El expediente N° 01907-0005027-3 del registro del Sistema de Información de Expedientes, relacionado con la aprobación de la Circular Aclaratoria con Consulta N° 1, del Pliego correspondiente a la Licitación Pública convocada para la ejecución de la obra: **"SISTEMA DE DESAGÜES CLOACALES - ETAPA I - LOCALIDAD DE TACURAL - DEPARTAMENTO CASTELLANOS"**; y

CIRCULAR ACLARATORIA CON CONSULTA **N° 1**

LICITACIÓN PÚBLICA para contratar la ejecución de la OBRA: "SISTEMA DE DESAGÜES CLOACALES DE TACURAL - DEPARTAMENTO CASTELLANOS. ETAPA I"

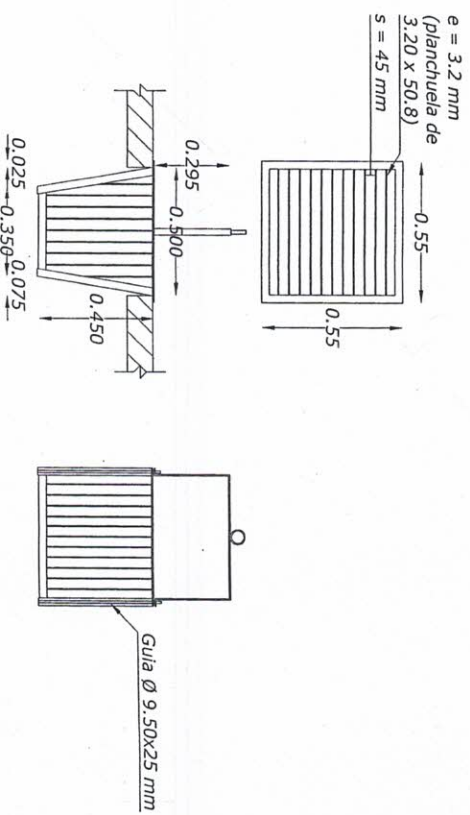
- Se solicita la confirmación del material del sistema de cañerías de impulsión Rubro B – Ítem 5. En la descripción de dicho ítem, folio N° 213, menciona cañería de acero inoxidable tipo AISI 316 y en el plano N° 11 detalla caño o tubo ASTM A-53 lo que corresponde a la especificación de acero al carbono.

- El material para la conformación del manifold y de los elementos estructurales del sistema de cañerías de impulsión de acero inoxidable (soldados y/o bridados), desde los codos base de las electrobombas hasta la cañería de impulsión de PVC de 110 mm de diámetro - c6, será de Acero Inoxidable tipo AISI 316, pudiéndose adoptar asimismo AISI 304. Se reemplaza el plano N° 11 respectivo y se adjunta al final de la presente.
